Oficio No. SG **2541**

Asunto: Monumento al Héroe Nacional "Jumandi"

Asunto: Monumento al Héroe Nacional "Jumandi"

Nº: 926 -GEF

Mapa de Ubicación - Monumento

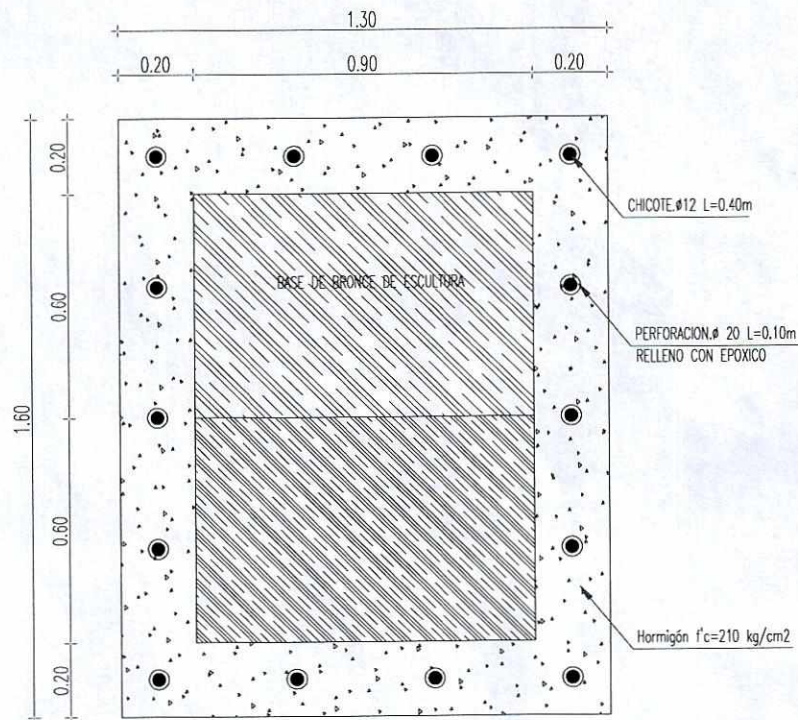
Se realizó la inspección el viernes 18 de mayo de 2018 al sitio, con Lorena Ledesma de la GAPEV y técnicos de la GEF, y se identificó con claridad el lugar en donde deberá ser ubicado el monumento.

Se propone la colocación de una escultura de 365 kg. sobre un puente existente en la plaza de San Blas, el mismo que soporta el tránsito de vehículos livianos y pesados como por ejemplo el Trolebús.

Vista en Planta Base de Escultura

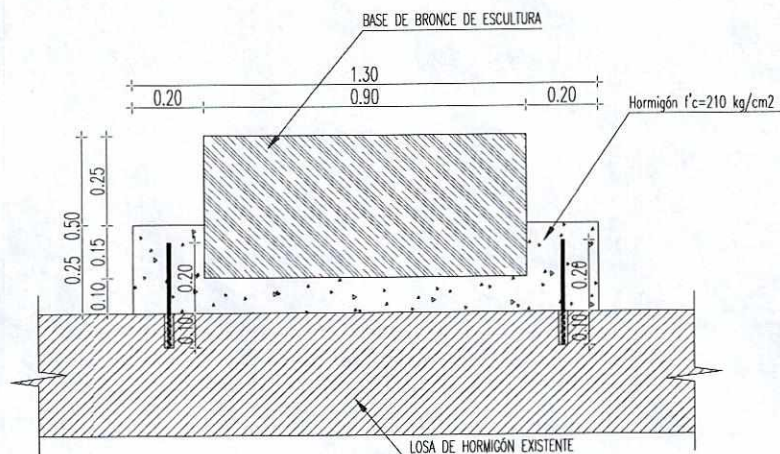
- Se deberá realizar el retiro de la vegetación y tierra en el área escogida para su colocación hasta llegar al nivel de la losa existente.
- En el siguiente paso se colocará los conectores de corte de acuerdo a lo especificado en los gráficos.
- Luego se procederá a realizar la fundición de la base de hormigón.

Esquema Carga Camión HL-93

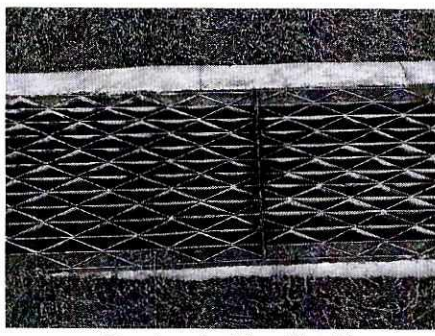
- La estructura existente se encuentra diseñada para soportar cargas de vehículos livianos y pesados, como se puede observar en el siguiente gráfico, la misma que incluye impacto y frenado.

- Tomando en cuenta que las cargas que están actuando sobre el puente diariamente, se puede afirmar que la colocación de la escultura no tendrá ningún inconveniente, ya que la carga puntual de la misma es de 365 kg., un peso que está por debajo de la capacidad de la estructura.
- Existe un ducto de ventilación, cerca al lugar propuesto para la colocación del monumento, sobre el cual no se deberá colocar ningún tipo de estructuras, ni el monumento en mención.
